Governo do Distrito Federal
Controladoria-Geral do Distrito Federal
Subcontroladoria de Controle Interno

RELATÓRIO DE AUDITORIA OPERACIONAL **Nº 01/2019 - DAPPG/CODAG/SUBCI/CGDF**

Processo nº: 00480-00005141/2018-82
Assunto: Gestão da Movimentação de Solo
Ordem de Serviço: 87/2018-SUBCI/CGDF de 30/04/2018.

Figura 5 - Laudo Sondagem - SPT

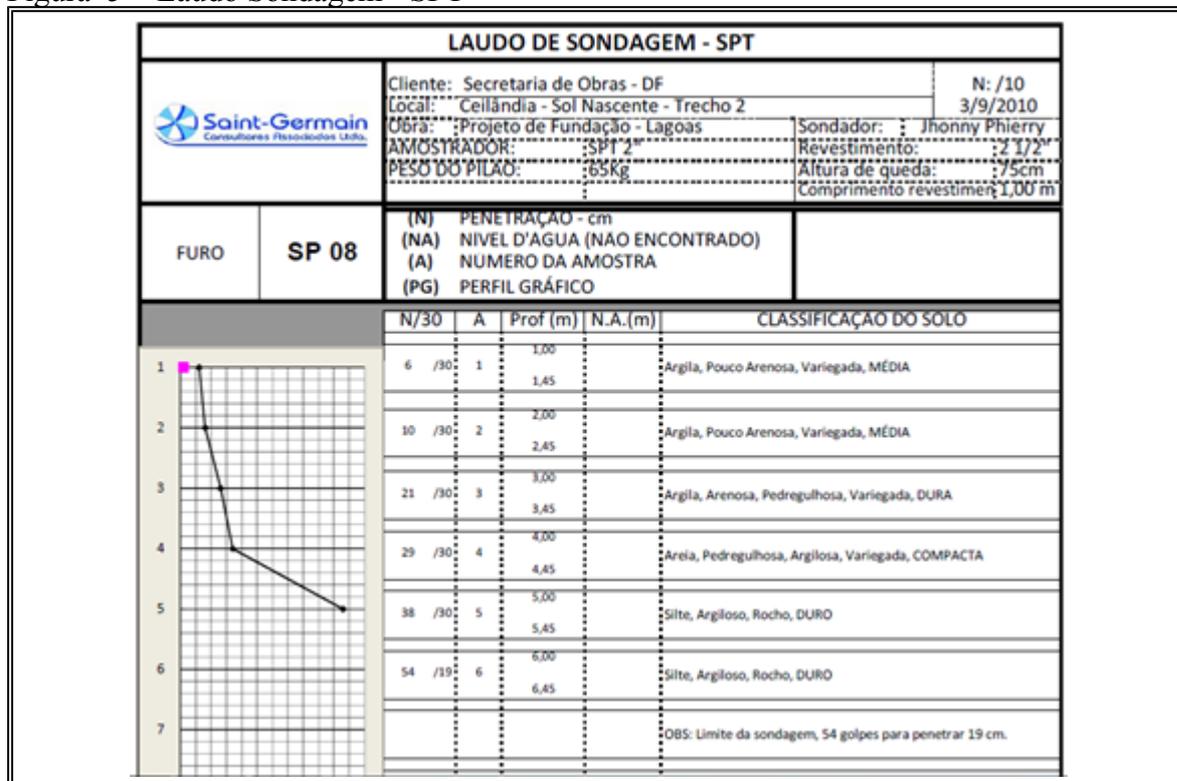
Sobre as informações apresentadas pelo executor contratual vale acrescentar que diferem do laudo de sondagem à percussão feito à época dos Projetos. O furo da Sondagem à Percussão SP08 nos informa o seguinte perfil geotécnico:

Pode-se verificar pelo perfil apresentado na figura anterior que, na faixa de profundidades de escavação de 1,00 a 4,00 metros, o material é constituído por argila pouco arenosa à areia pedregulhosa, e em 5,00 metros, nível das cotas de escavação, temos um solo siltoso com características de rocha dura.

Entretanto, o laudo de Sondagem expedito ST 01 feito à época pela empresa de Consultoria Saint Germain, realmente atesta, a 4,20 metros de profundidade, a existência de argila amarela, em conformidade com a resposta do executor contratual.

Nesse contexto, os dois furos de sondagem, ST 01 e SP 08 são os únicos pontos em toda a área em que encontram-se localizadas as bacias que fornecem informações geotécnicas e informam as características do solo. Fato é que, para que se fundamentasse a realização do referido aditivo contratual, seriam necessários novos laudos geotécnicos e em quantidade tal que possibilitassem a caracterização dos solos respectivos de forma fidedigna em conformidade com o deslocamento das bacias.
